Vetture con alter- natore	INFORMAZIONE TECNICA	N. 272	COM/STA
Sezione 8	IMPIANTO ELETTRICO	19	Data: 23/4/1975

Autovetture dotate di alternatore
REGOLATORI TENSIONE
PER
ALTERNATORE LUCAS 16 ACR

fig. 1

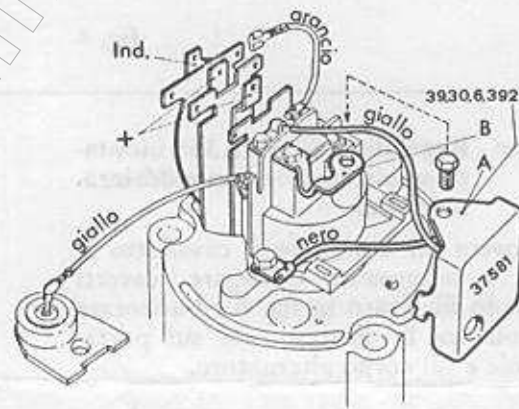
1° Caso - Regolatore 39.30.6.392 monta-
to su alternatore con raddrizza-
tore Mini

Collegare i cavetti nel modo illustrato in fig. 1 ed ancorare il regolatore A al gruppo portaspazzole, con l'interposizione del cavallotto B.

fig. 2

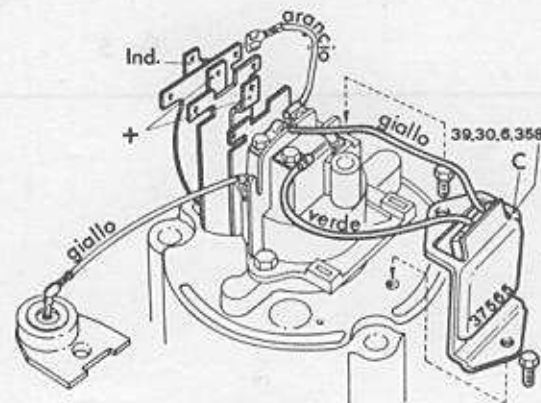
2° Caso - Regolatore 39.30.6.358 monta-
to su alternatore con raddrizza-
tore Mini

Rimuovere ed eliminare il cavallotto B, se montato. Collegare i cavetti nel modo illustrato in fig. 2 ed ancorare il regolatore C direttamente sul portaspazzole e sul corpo alternatore.

fig. 3

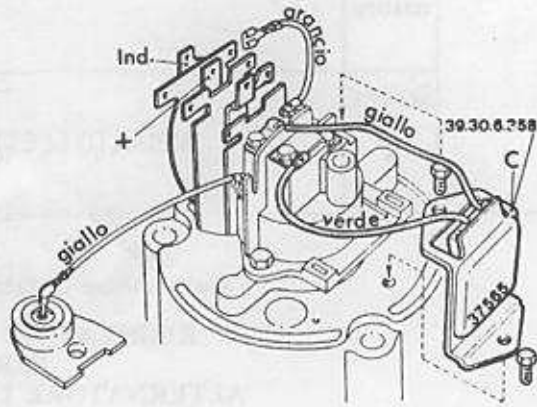
**3° Caso - Regolatore 39.30.6.358 monta-
to su alternatore con raddrizzatore Regent**

Rimuovere ed eliminare il cavallotto B di fig. 1, se montato. Collegare i cavetti nel modo illustrato in fig. 3 ed ancorare il regolatore C direttamente sul porta-spazzole e sul corpo alternatore.

fig. 4

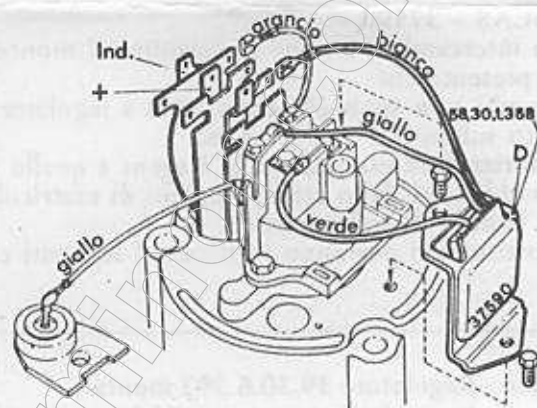
**4° Caso - Regolatore 58.30.1.358 monta-
to su alternatore con raddrizzatore Regent**

Rimuovere ed eliminare il cavallotto B di fig. 1, se montato. Collegare i cavetti nel modo illustrato in fig. 4 ed ancorare il regolatore D direttamente sul porta-spazzole e sul corpo alternatore.

fig. 5

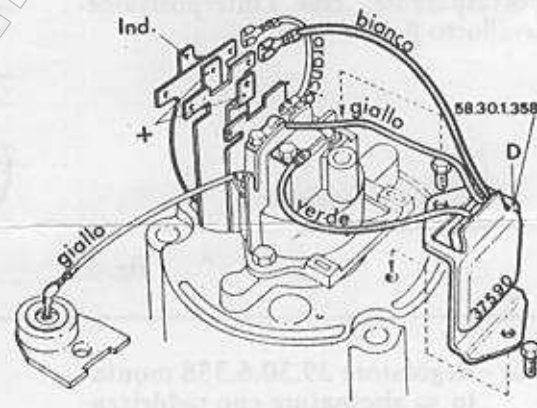
**5° Caso - Regolatore 58.30.1.358 monta-
to su alternatore con raddrizzatore Mini**

Rimuovere ed eliminare il cavallotto B di fig. 1, se montato. Collegare i cavetti nel modo illustrato in fig. 5 ed ancorare il regolatore D direttamente sul porta-spazzole e sul corpo alternatore.

Autovetture dotate di alternatore
**ALTERNATORI CON FILETTATURE METRICHE
OPPURE IN POLLICI**

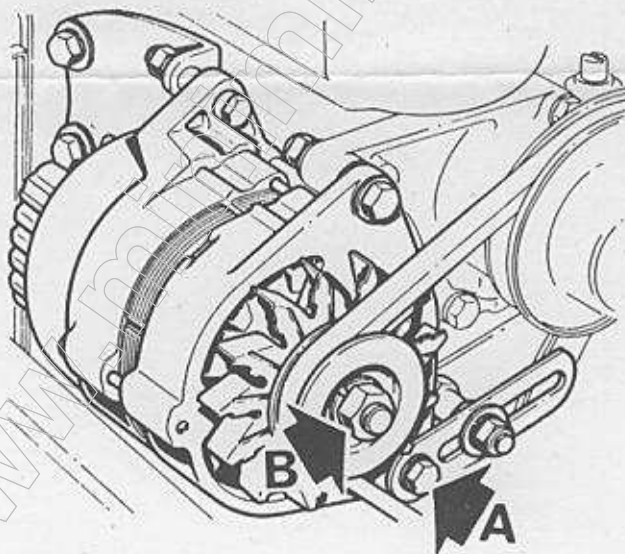
Sulle vetture di attuale produzione sono montati in alternativa due tipi di alternatori che differiscono fra loro, esclusivamente per le filettature in pollici oppure metriche adottate sia nel foro per la vite A di fissaggio del tendicinghia, che per il dado B della puleggia.

Il tipo di alternatore con dette filettature in pollici sarà montato sino ad esaurimento delle scorte e sostituito in seguito da quello con filettature metriche.

Alternatore con filettatura in pollici	Alternatore con filettatura metrica
Foro vite A	5"/16 18 UNC/2B	M 8 x 1,25
Dado B	9"/16 18 UNF/2A	M14 x 1,5

AVVERTENZA - In caso di revisioni o sostituzioni, per evitare danni alle parti, imboccare ed avvitare a mano per qualche giro sino ad essere certi che le filettature accoppiate siano dello stesso tipo.

Autovetture Mini 90 e Mini 120 PARAURTI POSTERIORI

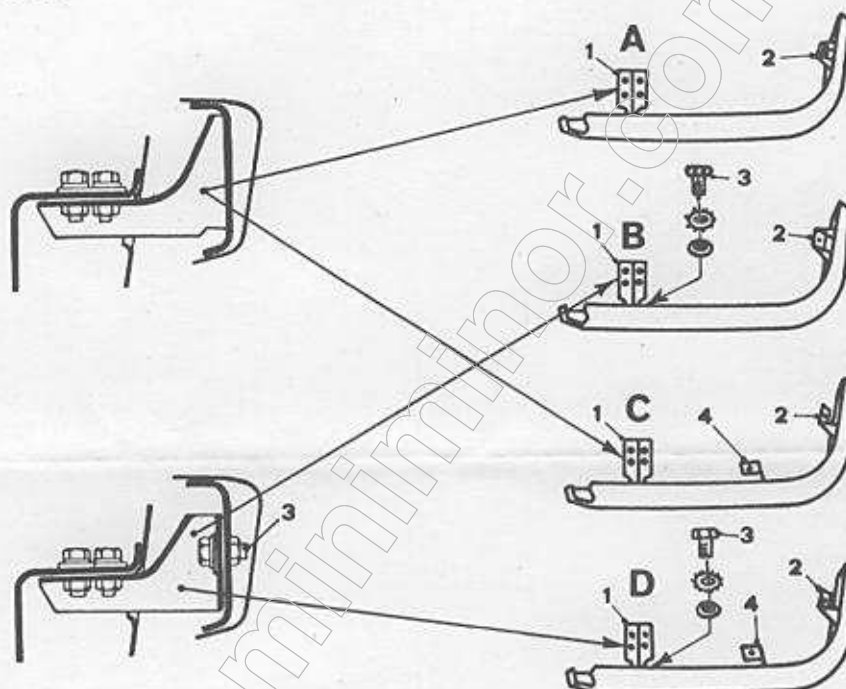
Dall'inizio produzione ad oggi, sulle vetture in oggetto sono stati montati quattro differenti tipi di paraurti posteriori:

- A. **Primo tipo**, ormai superato, avente le due lame dotate ciascuna delle due staffe di supporto 1 e 2, fissate alla lama mediante saldatura.
- B. **Secondo tipo**, montato in sostituzione al primo, si distingue da questo solo per la staffa centrale 1 che è fissata alla lama mediante due viti 3.
- C. **Terzo tipo**, avente ciascuna lama dotata di tre staffe di supporto tutte saldate alla lama stessa. La staffa esterna 2 è modificata rispetto ai tipi precedenti.
- D. **Quarto tipo**, montato in alternativa col precedente, si distingue da questo solo per la staffa centrale 1 che è fissata alla lama mediante due viti 3, anzichè esservi saldata.

Tenere presente che è possibile il montaggio degli ultimi due tipi di paraurti posteriori, anche nelle scocche premodifica, purchè si esegua un foro da 15 mm sul pannello posteriore, in corrispondenza del fissaggio 4.

RACCHETTE TERGICRISTALLO

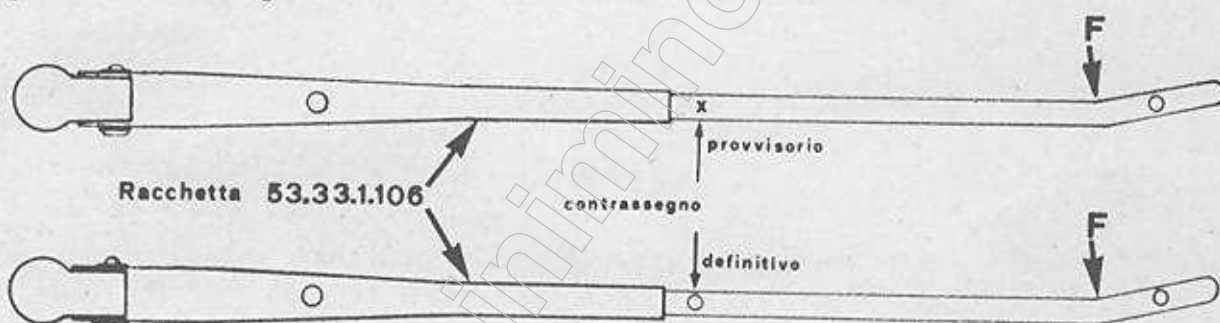
Per migliorare il funzionamento del tergicristallo su tutte le vetture in oggetto, le racchette 53.33.1.105 sono state sostituite dalle racchette 53.33.1.106 che si riconoscono dal tipo pre-modifica per avere il contrassegno provvisorio X oppure quello definitivo O stampigliato nel punto indicato in figura.

Una racchetta post-modifica agisce sulla spazzola con un carico di 0,330 - 0,400 kg invece di 0,400 - 0,500 kg di una pre-modifica.

Per rilevare detto carico, azionare il tergicristallo e fermarlo, mediante chiave di accensione, quando la racchetta si trova in posizione verticale. Rimuovere la spazzola ed applicare adatto dinamometro nella zona F della racchetta disposta in appoggio sul cristallo.

Agire sul dinamometro per sollevare detta zona di circa 6 - 6,5 cm dal cristallo: durante tutta questa escursione il carico rilevato dovrà essere costante e compreso nei limiti suddetti.

MODIFICA AL SUPPORTO INTERNO PER INGRANAGGIO INTERMEDIO

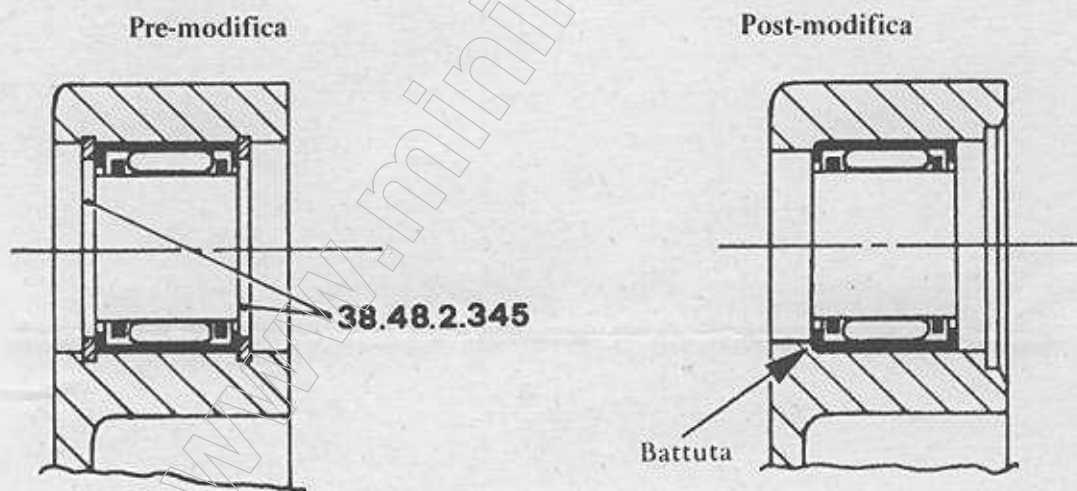
Per semplificare le operazioni di smontaggio e rimontaggio della gabbia interna a rullini dell'ingranaggio intermedio, sono stati eliminati gli anelli elastici di fermo 38.48.2.345 della gabbia stessa. Conseguentemente, è stata introdotta in serie una nuova scatola cambio, che differisce da quella pre-modifica per l'assenza delle cave per detti anelli elastici e per la presenza di una battuta per la gabbia a rullini citata, ricavata nel lato interno della sede della gabbia stessa. Le scatole pre e post-modifica sono fra loro perfettamente intercambiabili.

MOLLE RITORNO COMANDO ACCELERATORE

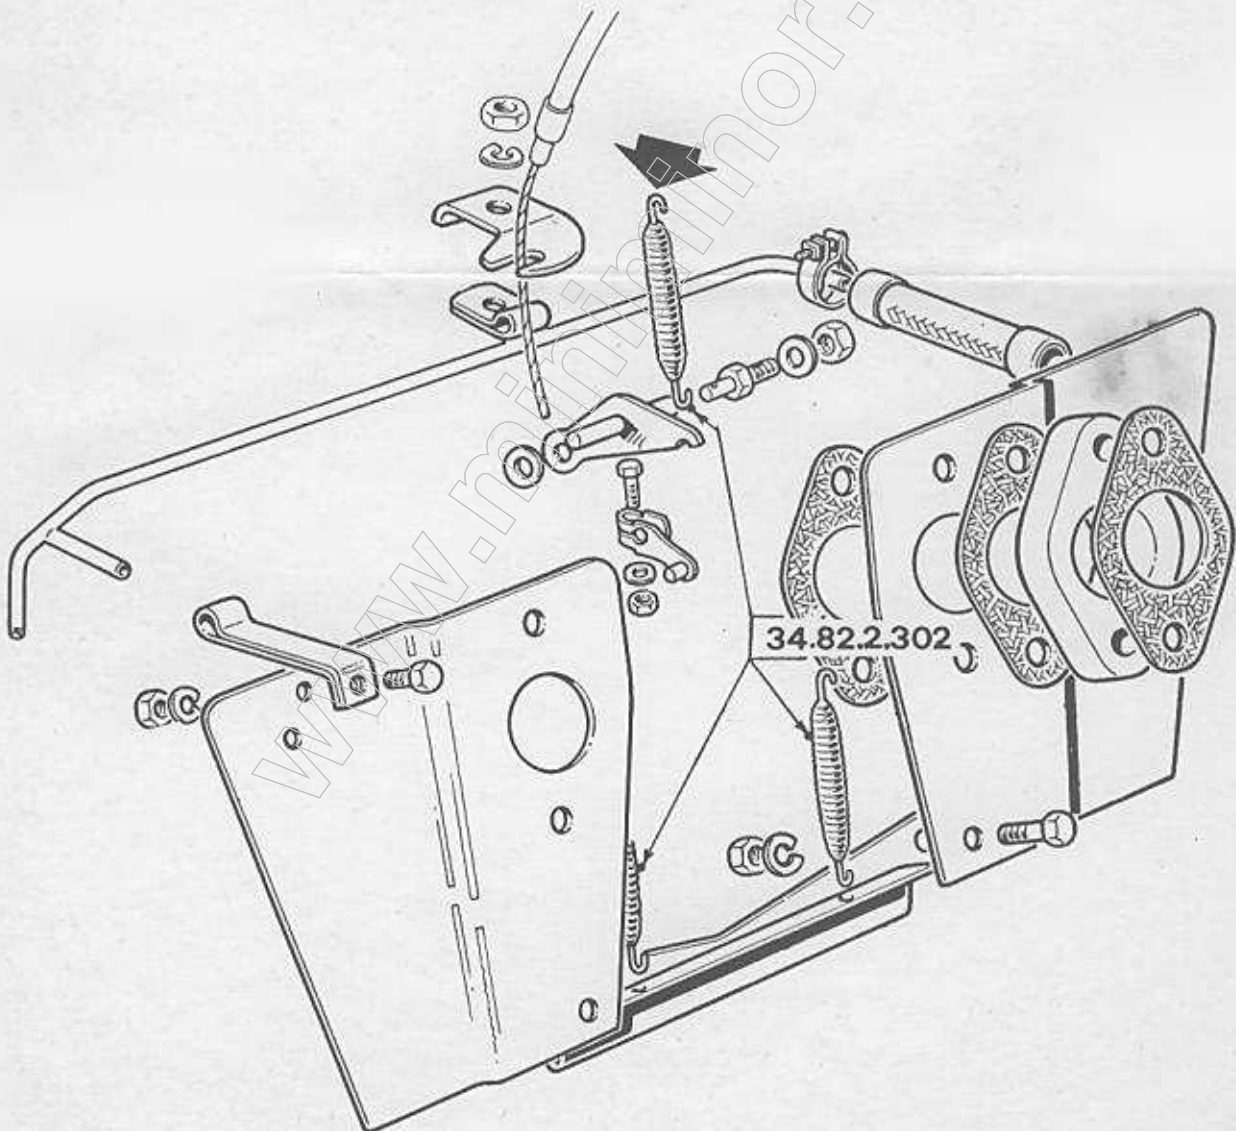
Per ridurre il carico sul pedale acceleratore delle vetture di nuova produzione, le molle 34.82.2.302 di richiamo comandi acceleratore sono state ridotte da tre a due, eliminando quella che in figura è indicata dalla freccia grande e lasciando quelle di richiamo delle farfalle. Questo accorgimento può essere adottato anche sulle vetture pre-modifica.

ANCORAGGIO SCATOLA GUIDA

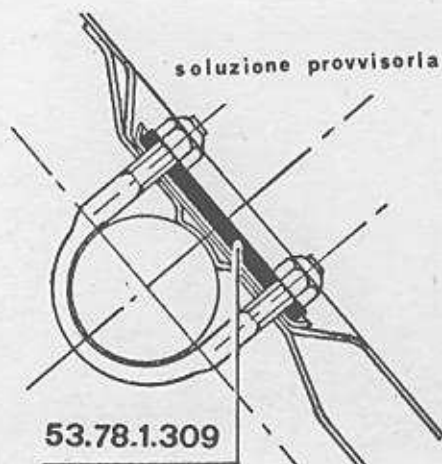
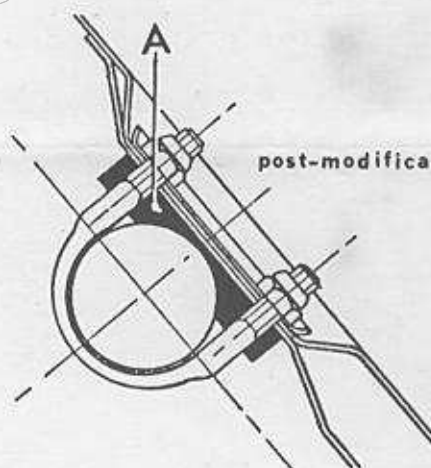
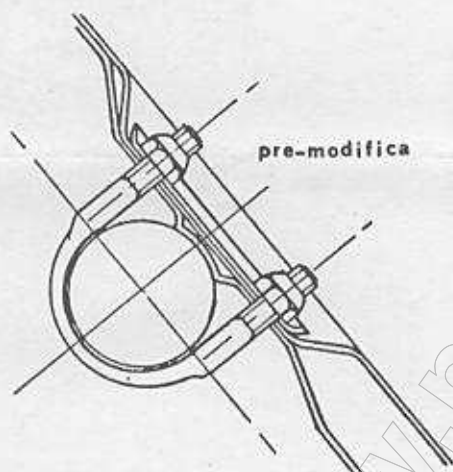
Tenere presente che eventuali vibrazioni o scorrimenti assiali della scatola guida sono da imputare ad un allentamento dei cavallotti dovuto a cedimento del pianale nelle zone di ancoraggio degli stessi.

In produzione si provvederà con una soluzione post-modifica che prevede modifiche dei lamierati interessati e l'introduzione in serie del blocchetto A di rinforzo, in corrispondenza di ogni ancoraggio, fra scatola guida e pianale.

Sulle vetture pre-modifica, se necessario, montare la piastrina di rinforzo 53.78.1.309 sotto i dadi dei cavallotti.

A montaggio avvenuto controllare che la divergenza fra le ruote anteriori sia:

1 - 2,7 mm pari a $7'30'' \pm 3'45''$ per ruota.

Vetture Mini Cooper 1300 e 1300 Export BRACCI DELLO STERZO

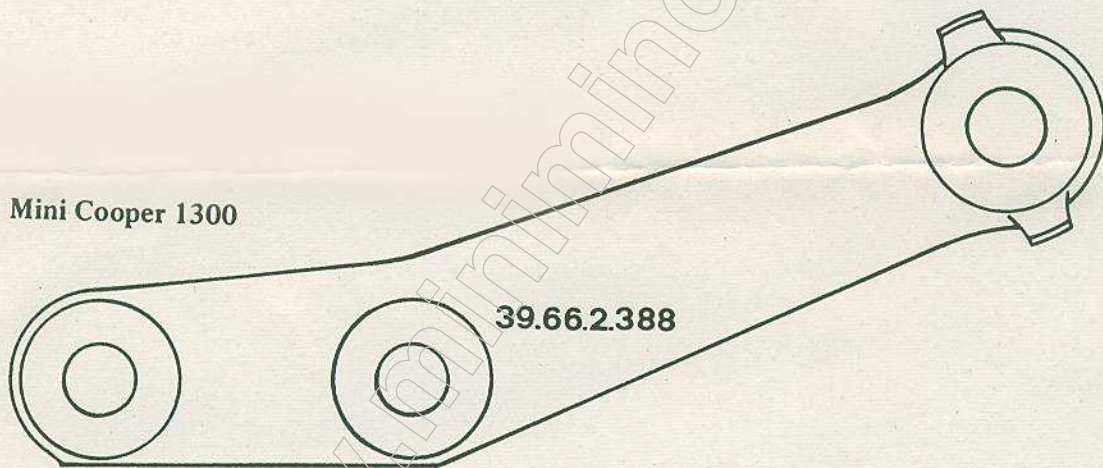
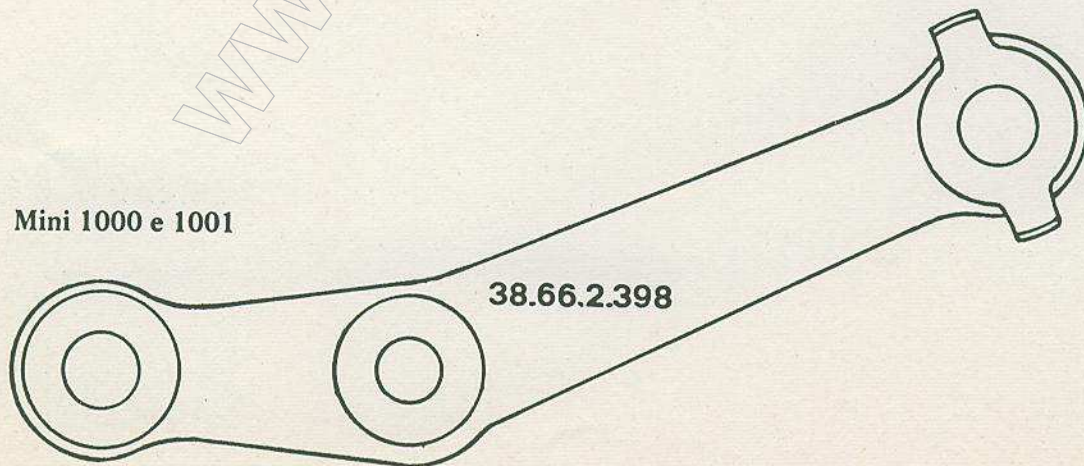
Tenere presente che il braccio destro 39.66.2.387 ed il sinistro 39.66.2.388 delle vetture Mini Cooper in oggetto, potranno essere sostituiti rispettivamente dai bracci 38.66.2.397 e 38.66.2.398 delle vetture Mini 1000 coi quali sono perfettamente intercambiabili.

PARATIE PROTEZIONE NEI VANI PASSARUOTE ANTERIORI

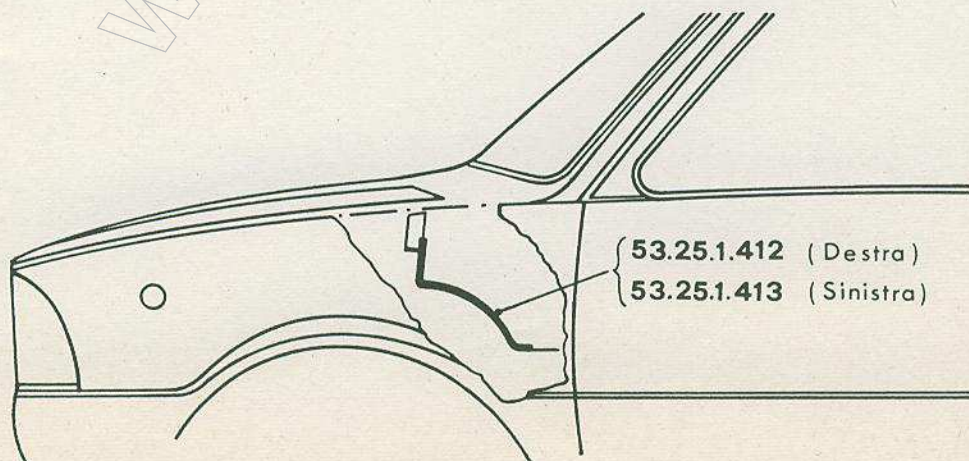
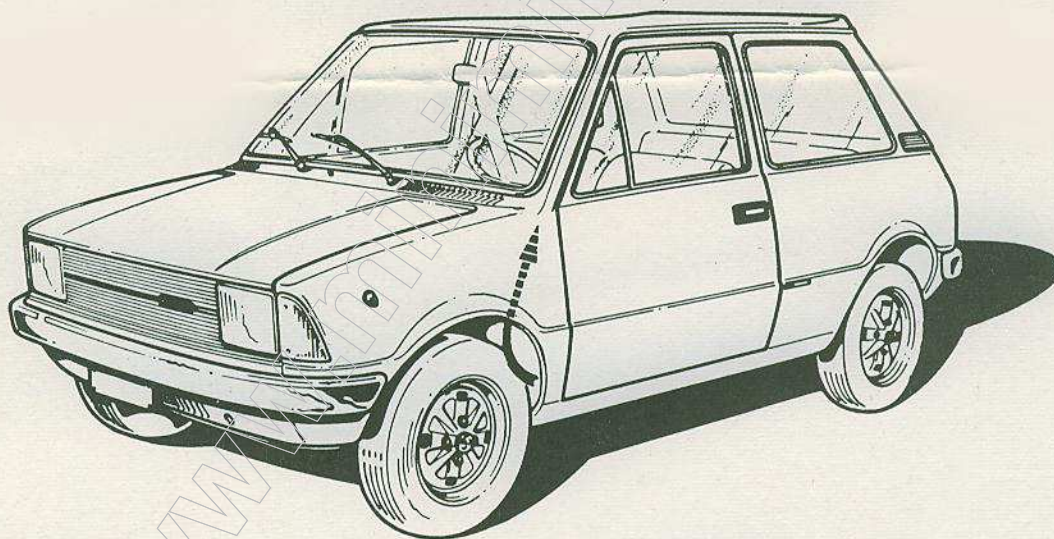
A partire dal Gennaio 1975, nei vani passaruota anteriori sinistro e destro, sono state montate rispettivamente le paratie di protezione 53.25.1.412 e 53.25.1.413 corredate ambedue del profilo di tenuta 53.25.1.411.

Il montaggio dei detti particolari è stato effettuato per impedire che dalla parte posteriore dei passaruote stessi, in corrispondenza delle zone di attacco dei montanti anteriori del padiglione (freccia) possano verificarsi eventuali infiltrazioni di acqua verso l'interno dell'abitacolo.

Nel caso si presentasse la necessità di montare dette protezioni sulle vetture pre-modifica, fissarle ciascuna con due viti autofilettanti 6181.0413 avendo l'avvertenza di sigillare la zona adiacente ai fori per le viti stesse, con un prodotto adatto reperibile in commercio.

Autovetture Mini 90 e Mini 120
ANCORAGGIO BIELLETTA INFERIORE ALLA STAFFA

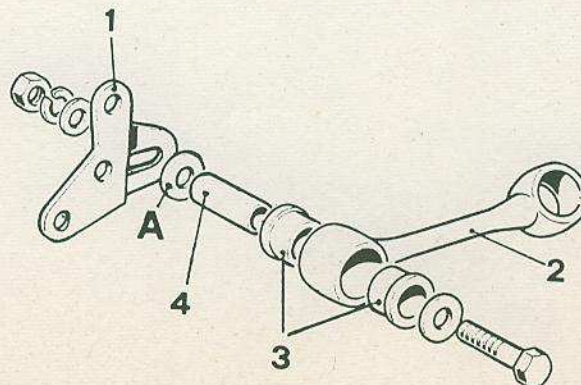
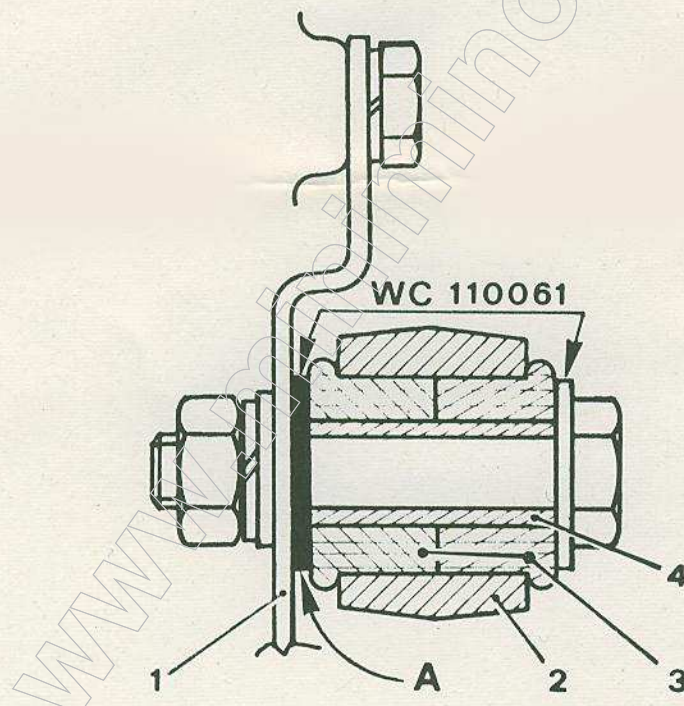
In caso di interventi sulla bielletta antioscillante inferiore 2 del motore o sulla sua staffa 1 di ancoraggio, accertarsi che fra la staffa stessa ed il distanziale 4 della bussola 3 in gomma, sia montata la rondella A (n. di matric. WC 110061).

La mancanza di detta rondella può provocare rotture della staffa.

BIELLE E VITI DEI RISPETTIVI CAPPELLI

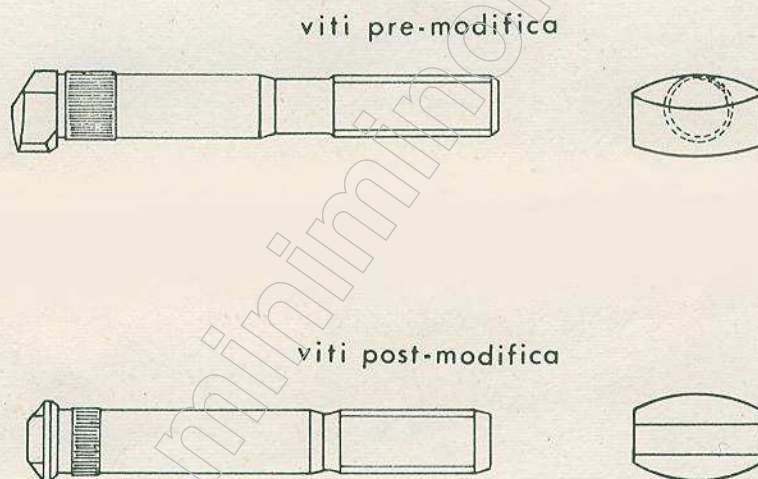
Per esigenze di unificazione, sui motori di tutte le vetture sopra indicate e dopo esaurimento dei tipi pre-modifica, il cappello di biella sarà unito alla medesima tramite due viti 39.08.6.310 aventi la testa sagomata con doppia smussatura come sotto illustrato.

Avendo anche le bielle subito una diversa lavorazione nella zona di appoggio della testa delle viti, ne risulta che sono **intercambiabili solo le bielle complete** di cappello e viti.
I numeri di matricola variano in conformità alla seguente tabella;

SCATOLE RINVIO TERGICRISTALLO REGISTRAZIONE GIOCO ASSIALE ALBERINO

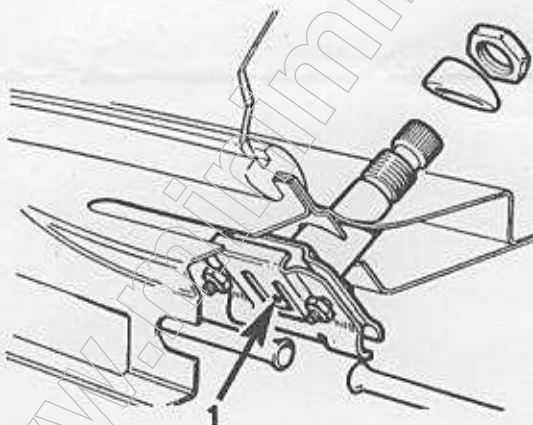
Se si notasse un surriscaldamento del motorino tergicristallo, prima di procedere a controlli o revisioni dello stesso, accertarsi che ciò non sia dovuto a eccessivo attrito dei perni e degli ingranaggi di rinvio contro le linguette 1 di registrazione del gioco assiale. In tal caso sarà sufficiente agire con cacciavite su dette linguette, per ripristinare un gioco di circa 0,05 mm.
